Aggiornamento del Piano Stralcio di Bacino
per l’Assetto Idrogeologico (P.A.I.)
(Art. 68 commi 4bis e 4 ter del D.Lgs. 3 Aprile 2006, n. 152 e ss. mm. ii.)

**Bacino del Fosso delle Canne (065) e Bacino dell’Area Territoriale tra i Bacini del
Fosso delle Canne e Fiume San Leone (066)**

GEOMORFOLOGIA

COMUNE DI: REALMONTE

Foto zenitale e panoramica inerenti il versante oggetto dell'osservazione al dissesto **066-1RI-028** con individuazione dei nuovi dissesti **066-1RI-071** e **066-1RI-072** riportati nella cartografia allegata

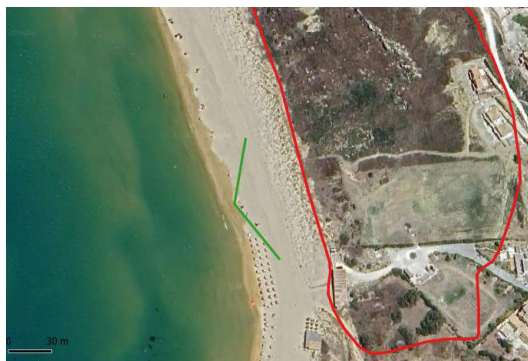
A seguito delle osservazioni citate in premessa, si è proceduto alla modifica ed al parziale accoglimento delle suddette osservazioni. Nello specifico (in prossimità della contrada Giallonardo) si è proceduto a stralciare la propaggine più meridionale del dissesto e a modificarne la tipologia, riconoscendo due dissesti individuati rispettivamente con le sigle **066-1RI-071** (dissesto conseguente ad erosione accelerata attiva con pericolosità moderata P1) e **066-1RI-072** (area a franosità diffusa attiva con pericolosità media P2). La perimetrazione del rischio proposto è accolta ad eccezione delle aree che coinvolgono l'arenile a valle dei dissesti.

Panoramica in cui si individuano i dissesti **066-1RL-052** (colamenti rapidi nelle argille), **066-1RL-054** (crolli nelle calcareniti), **066-1RL-032** (erosione accelerata), **066-1RL-031** (crolli), **066-1RL-033** (crolli)

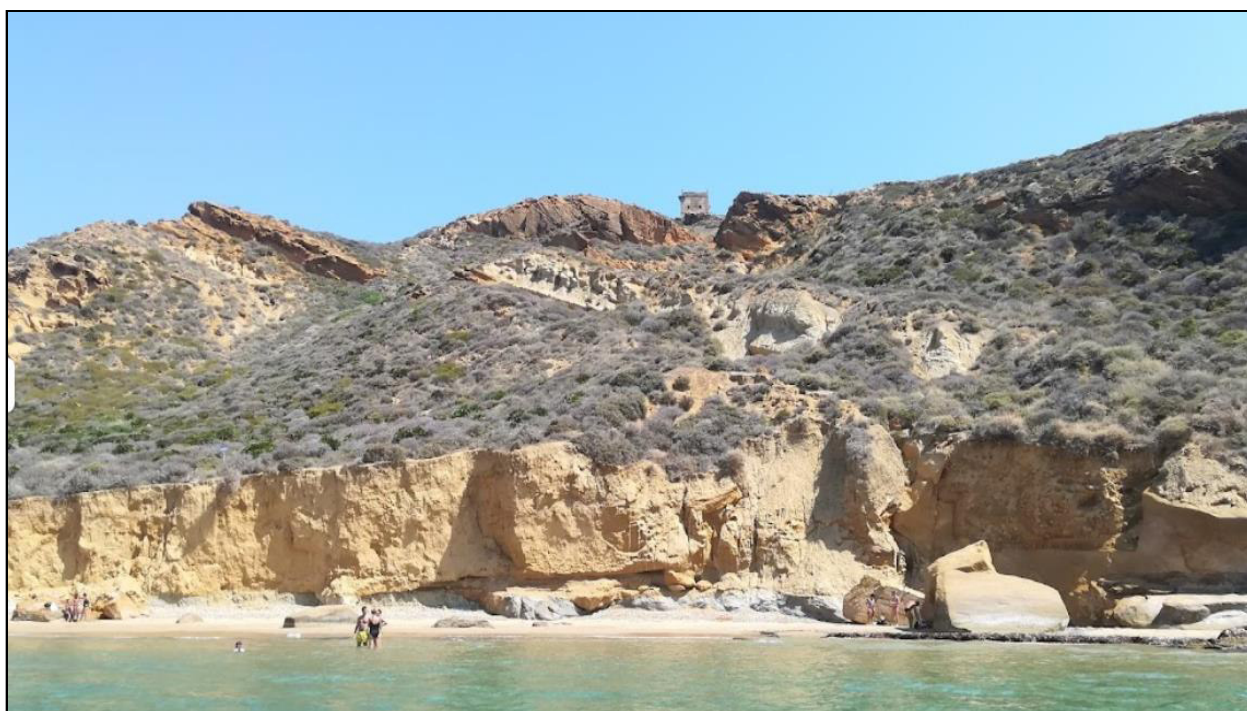
Il dissesto **066-1RL-052** è stato modificato nella perimetrazione della estremità settentrionale e meridionale ed è stata modificata anche la tipologia riconoscendo un dissesto di colamento rapido attivo a pericolosità elevata (P3) rispetto a quello censito nel P.A.I. vigente (crollo attivo a pericolosità elevata P3).

Il dissesto **066-1RL-030** è stato modificato esclusivamente nella perimetrazione mantenendo la tipologia (erosione accelerata) e la pericolosità media originaria P2.

E' stato individuato il dissesto **066-1RL-054** di crollo attivo a pericolosità molto elevata P4 lungo la costa ovest sottostante il promontorio di **Monterosso** che prolunga il dissesto 066-1RL-052 già censito nella precedente versione del P.A.I..

Il dissesto **066-1RL-031** di crollo è stato modificato ed interessa, anch'esso, le calcareniti che formano il promontorio di **Monterosso** con relativo prolungamento verso sud nel versante occidentale del promontorio, la pericolosità è confermata molto elevata P4.

Il dissesto **066-1RL-033** modifica il dissesto di crollo che interessa le calcareniti che formano il promontorio di Monterosso con prolungamento verso sud nel versante occidentale di **Monterosso**, la pericolosità è confermata molto elevata P4.

Panoramica del promontorio di Monterosso in cui si individuano i dissesti **066-1RL-057, 066-1RL-034, 066-1RL-056, 066-1RL-055**

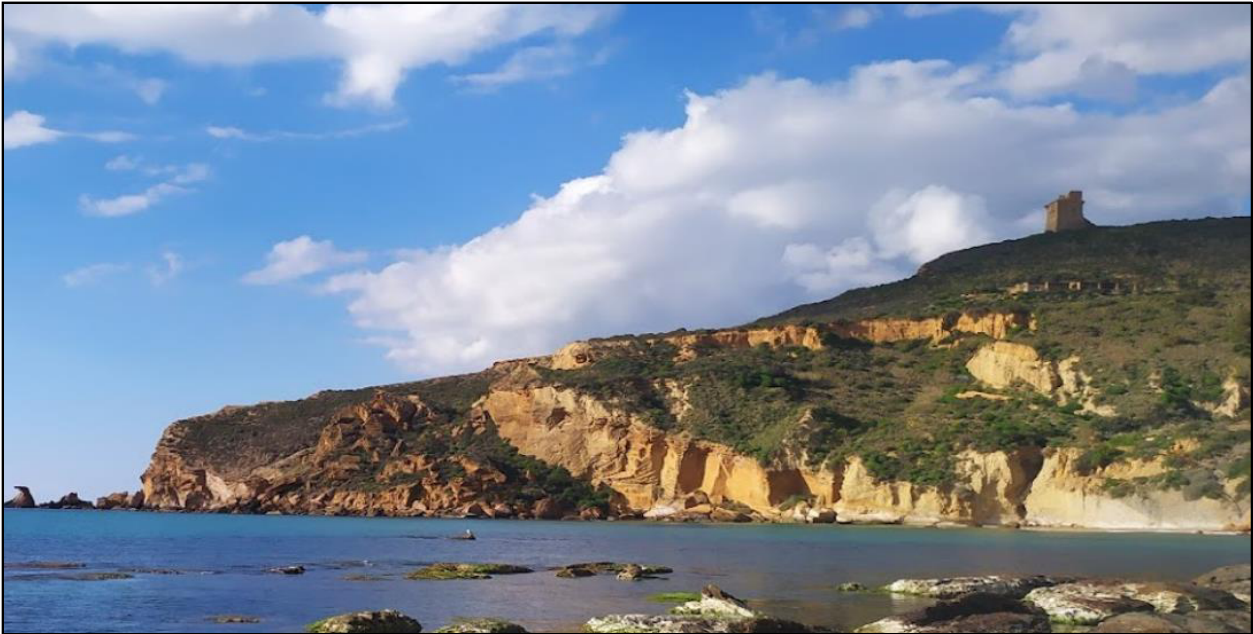
Individuazione del dissesto **066-1RL-055** di crollo attivo a pericolosità molto elevata P4.

Individuazione del nuovo dissesto di crollo attivo **066-1RL-056** a pericolosità molto elevata P4 nelle calcareniti del versante occidentale di **Monterosso**.

Individuazione del nuovo dissesto di crollo attivo **066-1RL-057** a pericolosità molto elevata P4 nel versante occidentale del promontorio di **Monterosso**.

Conferma del dissesto di erosione accelerata **066-1RL-035**, modificato nella perimetrazione nel versante meridionale di **Monterosso**.

Dissesti **066-1RL-062** e **066-1RL-063**

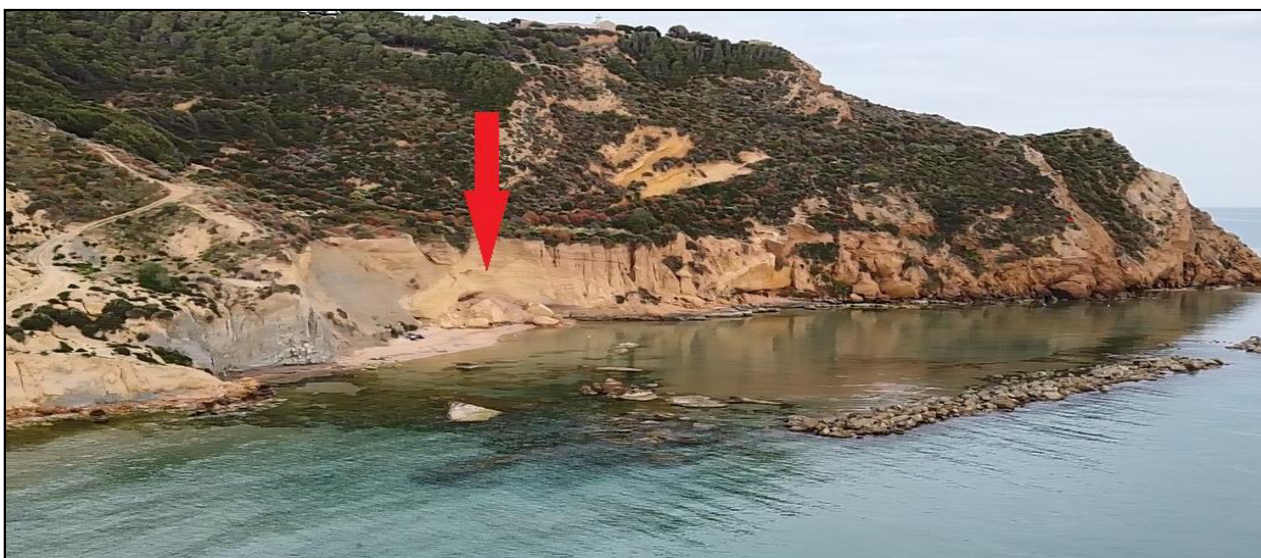
Individuato il nuovo dissesto **066-1RL-062** di crollo con pericolosità molto elevata P4

Individuato il nuovo dissesto **066-1RL-063** di crollo con pericolosità molto elevata P4

Il dissesto **066-1RL-064** di tipo complesso con pericolosità P2 ingloba i dissesti di crollo 066-1RL-062, 066-1RL-063, 066-1RL-058 e 066-1RL-060.
